MARKT PEISSENBERG

NIEDERSCHRIFT ÜBER DIE ÖFFENTLICHE SITZUNG DES MARKTGEMEINDERATES

- 3.1 Vollzug des BauGB; 7. Änderung des Flächennutzungsplanes im Bereich "Hochreuther Straße/ehemaliger Grillo-Parkplatz"; Abwägung der eingegangenen Stellungnahmen

- 3.2 Vollzug des BauGB; Aufstellung des Bebauungsplanes "Hochreuther Straße/ehemaliger Grillo-Parkplatz"; Abwägung der eingegangenen Stellungnahmen
- 4 Umgestaltung Alte Bergehalde; Vorstellung des Vorentwurfes des Gesamtkonzeptes durch das beauftragte Freiflächen- und Landschaftsplanerbüro

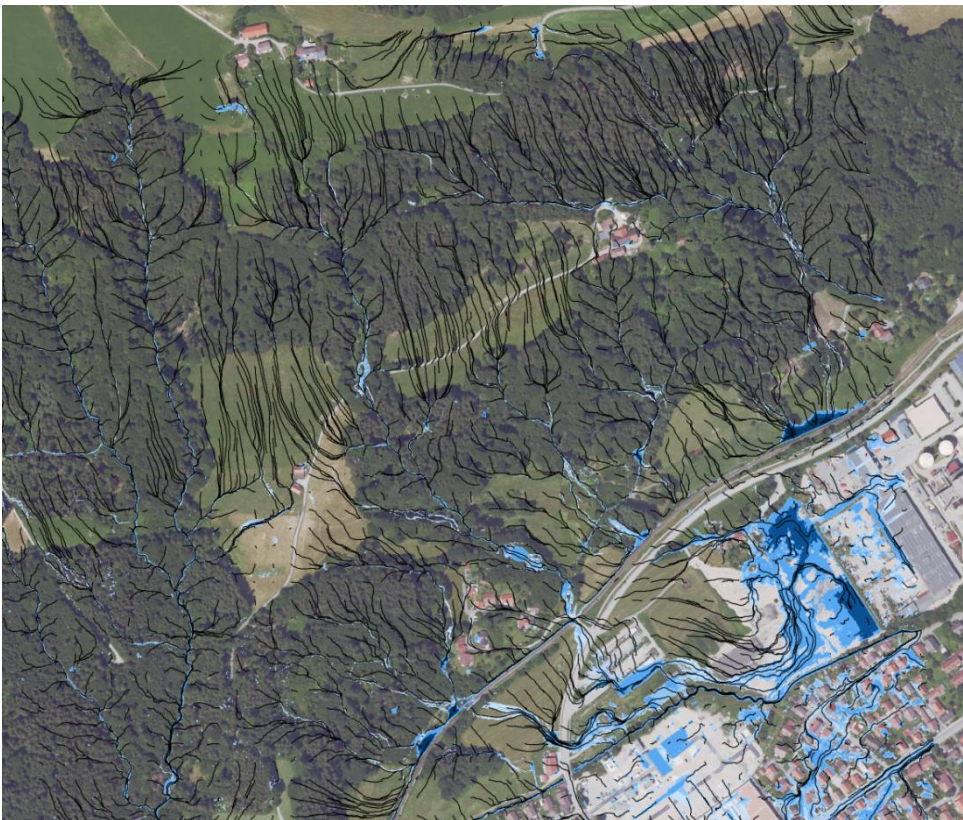
Aus wasserwirtschaftlicher Sicht ist anzumerken, dass sämtliche Ergebnisse der Fließweganalyse sich augenscheinlich auf den Ist-Zustand beziehen und in keiner Weise Geländeänderungen durch das gepl. Baugebiet, oder Maßnahmen zur schadlosen Ableitung beinhalten und somit mögliche Auswirkungen auf den Oberflächenabfluss berücksichtigen.

Anhand der vorliegenden Unterlagen kann nicht plausibilisiert werden, welche Flächen das hydrologische Einzugsgebiet lt. Erläuterungsbericht beinhalten. Und es ist nicht nachvollziehbar

dargestellt, inwiefern die Verrohrung des namenlosen Baches (GKZ 1643112) in der Fließweganalyse berücksichtigt wird.

Wir halten es aus wasserwirtschaftlicher Sicht für zwingend erforderlich, die Gefährdungs- und Fließweganalyse sowohl für den Ist-Zustand, als auch – bei zu erwartenden Geländeänderungen – für den Soll/Plan-Zustand unter Berücksichtigung geeigneter Maßnahmen zur schadlosen Ableitung im Fall 100-jährlicher Ereignisse durchzuführen, bevor das Bebauungsplanverfahren fortgesetzt wird. Des Weiteren ist der Verlauf und die hydraulische Leistungsfähigkeit des verrohrten, namenlosen Baches (GKU 1643112) festzustellen.
